# S 10 Mühlviertler Schnellstraße

Abschnitt Freistadt Nord – Rainbach Nord

8. Arbeitsgruppe Rainbach

Rainbach, 10.03.2016

### Optimierungsvorschläge Bereich Kranklau

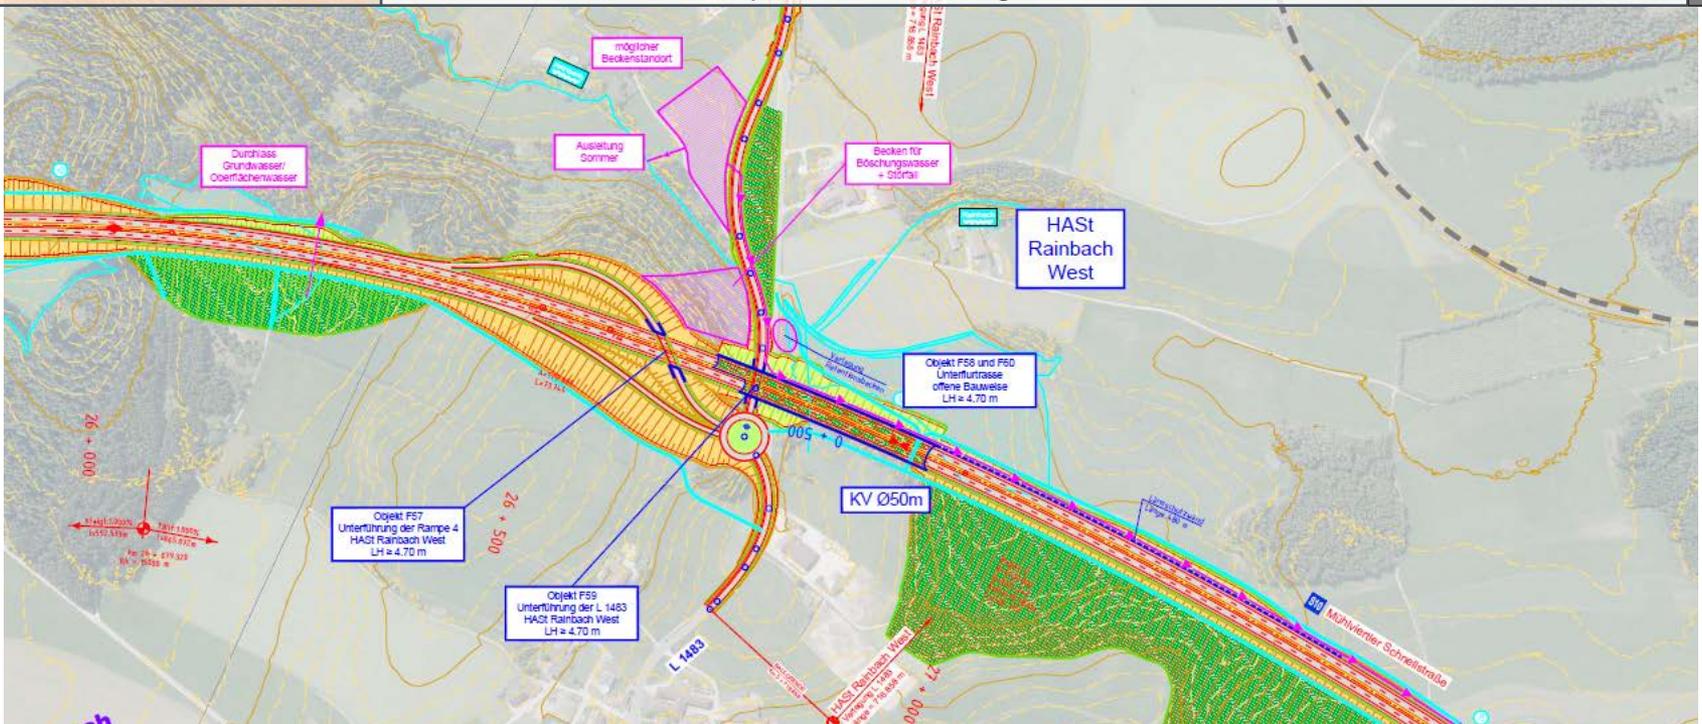
Ad 19) und 20)  
Prüfung Tieflage S10 +  
Optimierung Becken

Bei Tieferlegung der Landesstraße wird die Steigung der Verbindung Richtung Rainbach noch steiler; Ein ähnlicher Entwurf mit einer Überführung der Landesstraße wurde bereits präsentiert. Auf Grund der erforderlichen Anhebung der Landesstraße mit den dadurch entstehenden massiven Dammkörpern wurde dieser Entwurf verworfen. Eine Unterführung der S10 unter dem Bestand der Landesstraße ist aus technischen und wirtschaftlichen Gesichtspunkten nicht möglich.

### Optimierungsvorschläge Bereich Kranklau

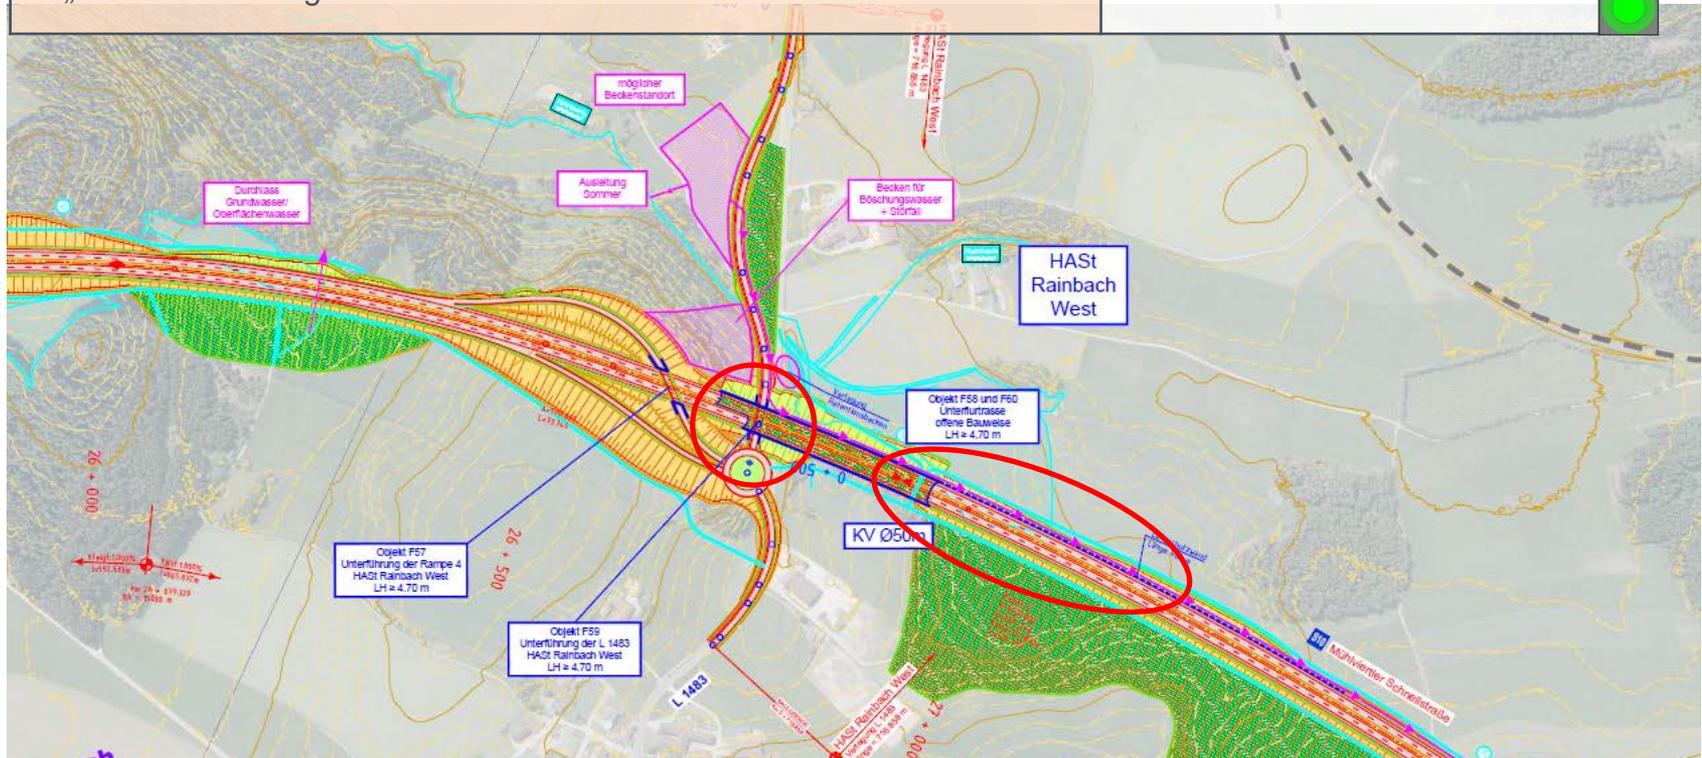
21) Zum Schutz der Bewohner von Summerau und Rainbach soll die Einhausung in Richtung Süden bis in den Einschnitt „Tonhöhe“ verlängert werden.

22) Verlängerung Einhausung Richtung Norden um ca. 350m

Wurde umgesetzt – siehe Visualisierung !

Aus Lärmschutzgründen sind die erheblichen Mehrkosten nicht argumentierbar; eine vergleichende Gegenüberstellung wird im Zuge der detaillierten Planung der Lärmschutzmaßnahmen im EP dargestellt.

### Optimierungsvorschläge Bereich Kranklau

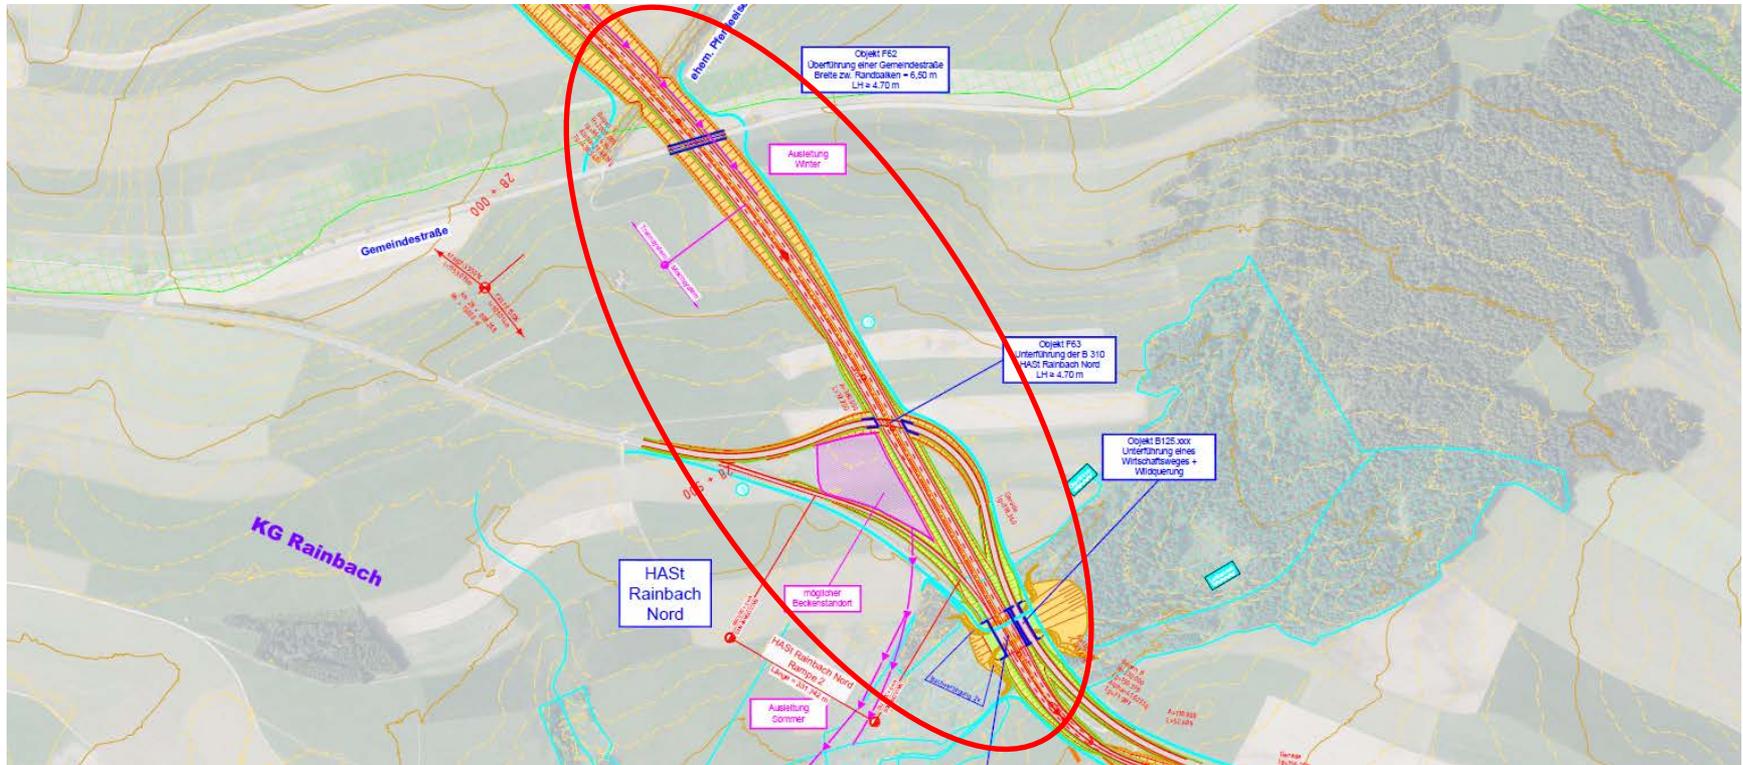
23) Gestaltung der HAST Rainbach West und der Summerauerstraße

24) Zusätzliche landwirtschaftliche Querungsmöglichkeit (ev. Bereich „Gloisnerweg“ ca. Koordinaten r: 83600,4; h: 381400,1)

siehe Visualisierung – Gestaltungsvorschläge werden gerne entgegengenommen !

Die Querung wird nach Abstimmung mit den betroffenen GST Eigentümern am 11.11.15 Richtung Süden verschoben, eine zusätzliche Querung ist nicht vorgesehen

### Optimierungsvorschläge Bereich Projektende

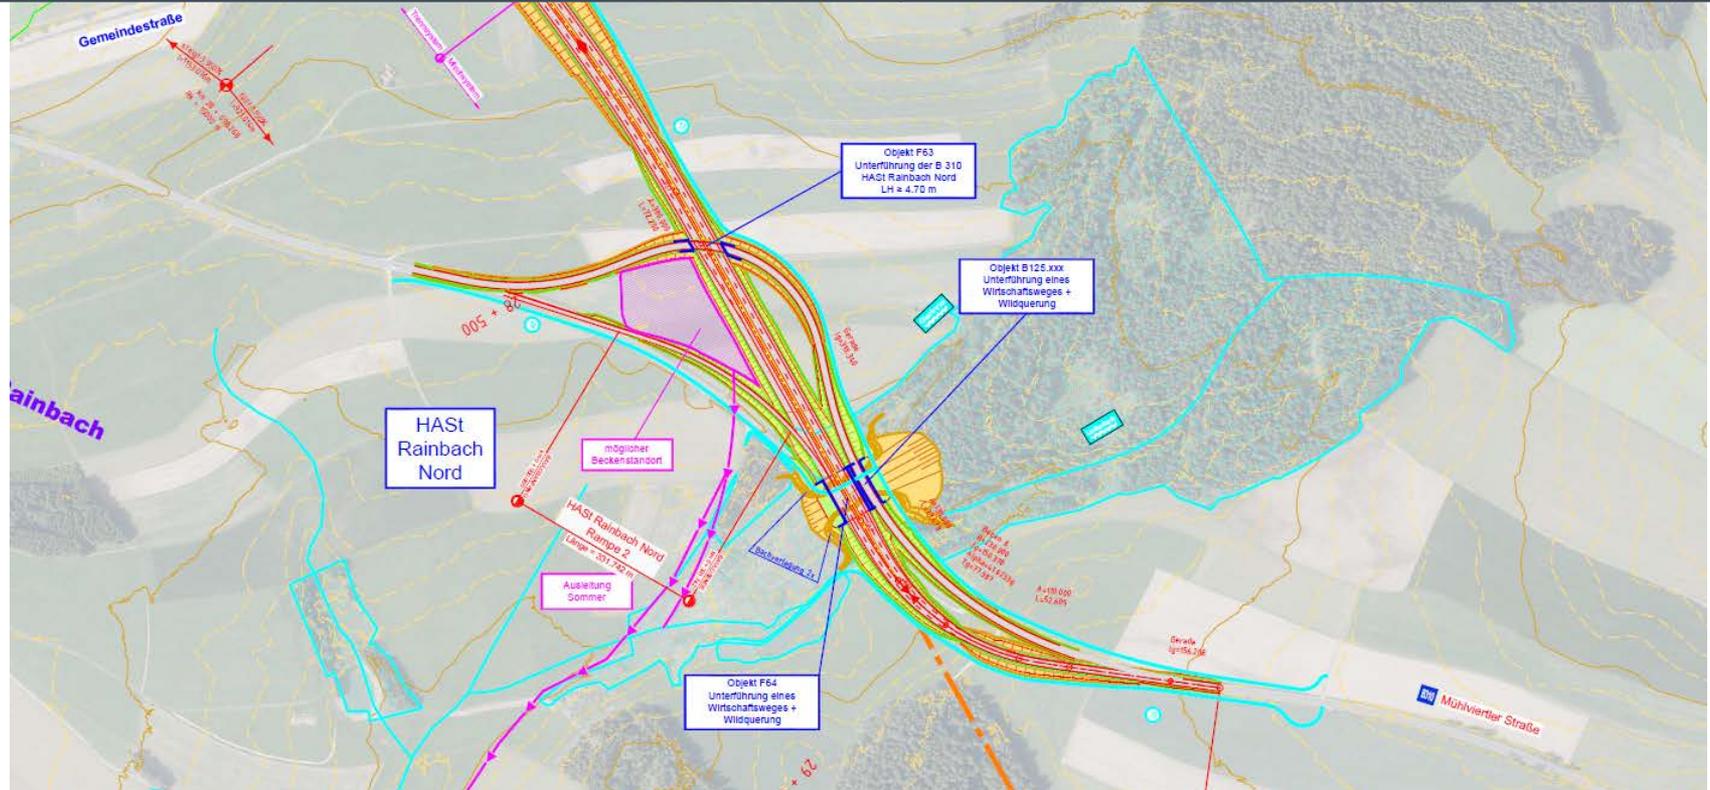
26) Bei einem zukünftigen Weiterbau der S 10 in Richtung Grenze ist aus wirtschaftlicher Notwendigkeit für die Gemeinde Rainbach zumindest eine HAST vorzusehen.

Die Prüfung der Notwendigkeit einer HAST Rainbach Nord bei Weiterführung der S10 bis zur Staatsgrenze wird im Zuge der Planungen des Abschnitts Rainbach Nord - Staatsgrenze berücksichtigt und aufgenommen.

### Optimierungsvorschläge Bereich Projektende

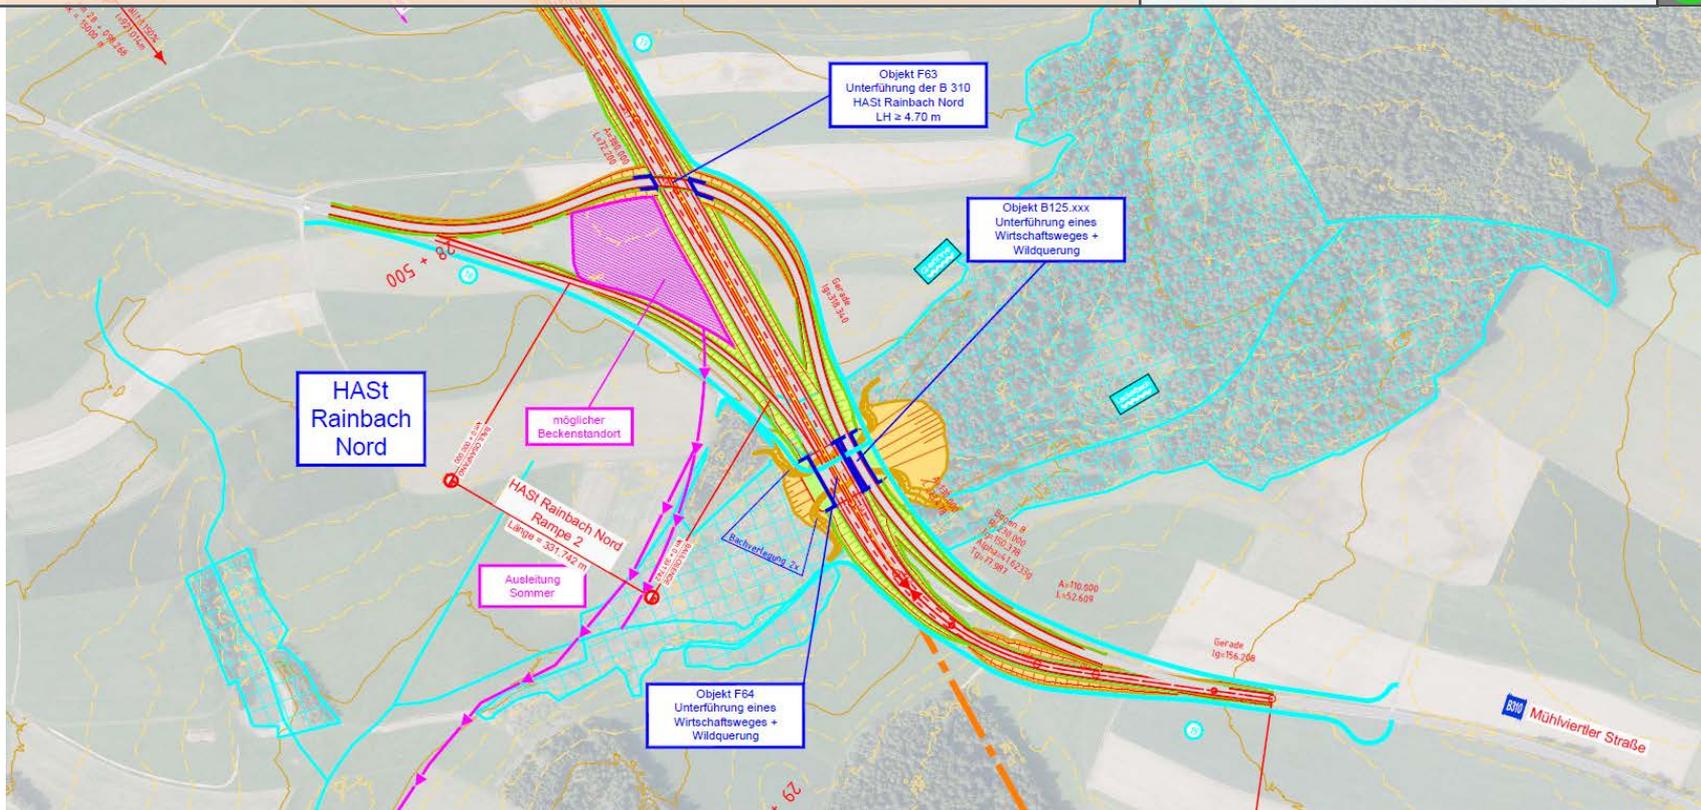
27) Prüfung Variante Überführung der B 310 am Ende der S10.

Wäre es nicht optimaler, die Bundesstraße unter der S 10 durchzuführen? Dadurch würden die angrenzenden Nutzflächen besser erreichbar, und das Bauwerk besser in das Landschaftsbild integrierbar sein.

Wurde umgesetzt – die B310 wird unter der S10 durchgeführt.
